## **OPINIA nr.231 /21**

Z wyników przeprowadzonych oględzin-ekspertyzy urządzeń grzewczo-kominowych

**W Szczecinie ul. Królowej Jadwigi 25/16**

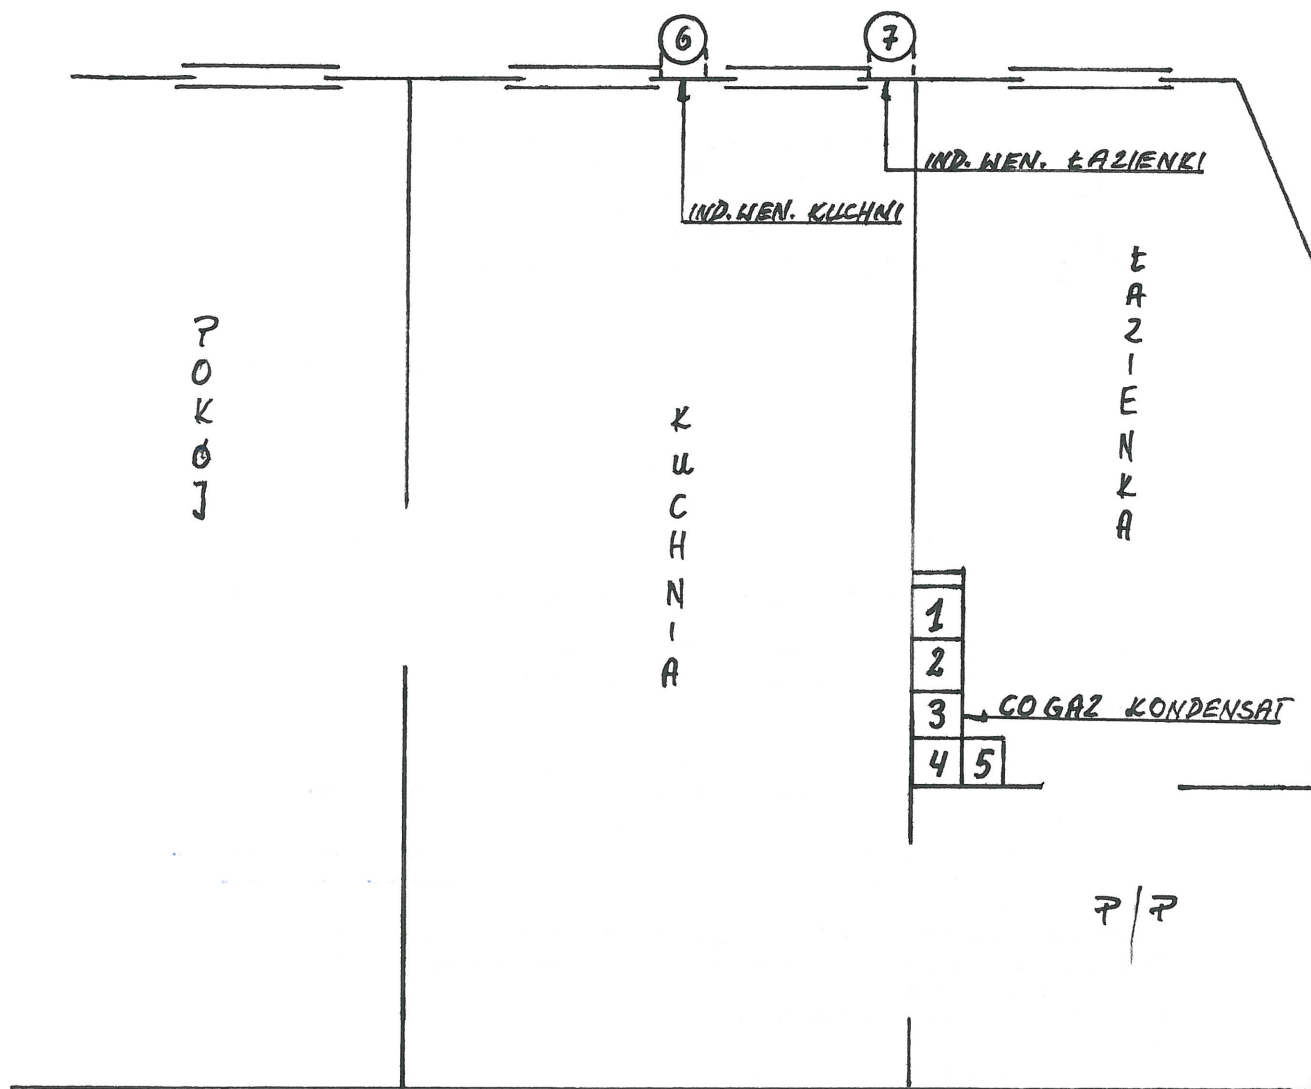
1. Przewód(y) nr....., **3,6,7**.... (Patrz szkic na odwrocie) odpowiadają - ~~nie odpowiadają~~\*  
wymaganiom niżej wymienionych przepisów i może (moga)\* ~~nie może (nie mogą)\*~~ być  
przeznaczony(e) do podłączenia:

**PRZEWÓD Nr.-3 Wskazano Do podłączenia Kotła CO GAZ kondensat**

**PRZEWÓD Nr-6 wskazano do podłączenia indywidualnej wentylacji**  
**pomieszczenia kuchni**

**PRZEWÓD NR-7 wskazano do podłączenia indywidualnej wentylacji**  
**pomieszczenia łazienki**

**Przewód Nr,2-Zabezpieczyć wkładem kominowym powietrzno-spalinowym zgodnym z**  
**specyfikacją techniczną urządzenia grzewczo-kominowego.**

**Przewód Nr,3-wykuc otwór 14x14 przy suficie , po zamurowaniu przewodu nr 1**

**Przewód Nr,6-dobudować po ścianie zewnętrznej budynku ,dwuścienny izolowany**  
**termicznie przewód kominowy 0 150 / 0 210 ponad dach.**

Przewód nr.3,- wskazano do podłączenia kotła CO GAZ kondensat zabezpieczyć wkładem kominowym powietrzn0 -spalinowym o80/125

Przewód Nr,6 wskazano wentylacja kuchni -dobudować po ścianie zewnętrznej budynku ,dwuścienny izolowany termicznie przewód kominowy 0 150 / 0 210 ponad dach

Przewód nr 7 wskazano indywidualna wentylacja łazienki { dobudować po ścianie zewnętrznej budynku dwuścienny izolowany przewód kominowy o 150/210 ponad dach
